COMUNE DI MONTECRESTESE

Oggetto: razionalizzazione rete AT nella Val Formazza e Interconnector Italia-Svizzera

Oggetto: Considerazioni aggiuntive al progetto di razionalizzazione rete AT nella Val Formazza e Interconnector Italia-Svizzera

RELAZIONE TECNICA
PROPOSTE ALTERNATIVE AL TRACCIATO DEGLI ELETTRODOTTI A 220 kV E 380 kV
"PONTE-VERAMPPIO-PALLANZENO"

P.36
SUD

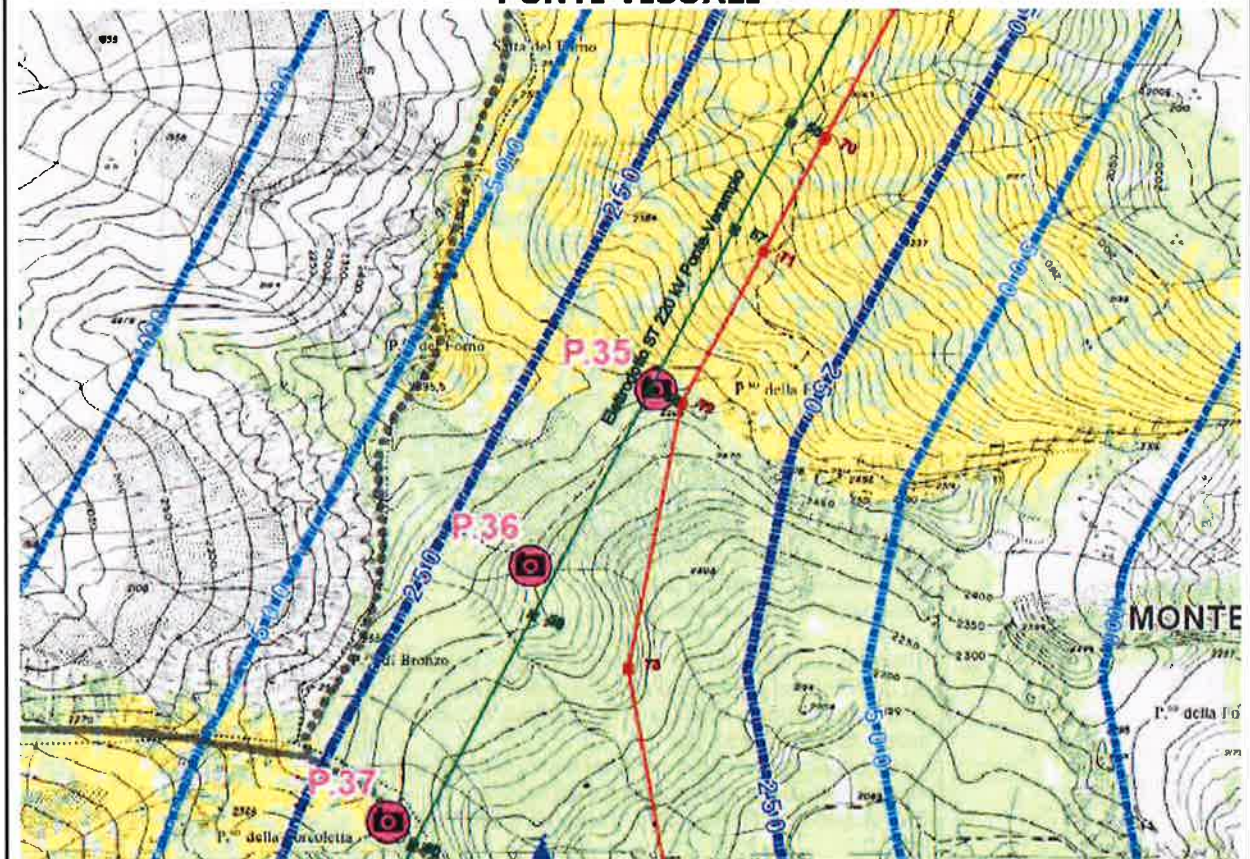
3. Si denuncia la leggerezza con cui sono stati realizzati i foto inserimenti in P35/P36 (Allegato 4, pagg. 280-311 del REAR10004BSA00337_03-Fotoinserimenti-SIA-Parte_1.pdf). Non vi sono fotomontaggi laterali sia della Cravariola –Matogno –Agarina che rendano l'idea dell'impatto reale .
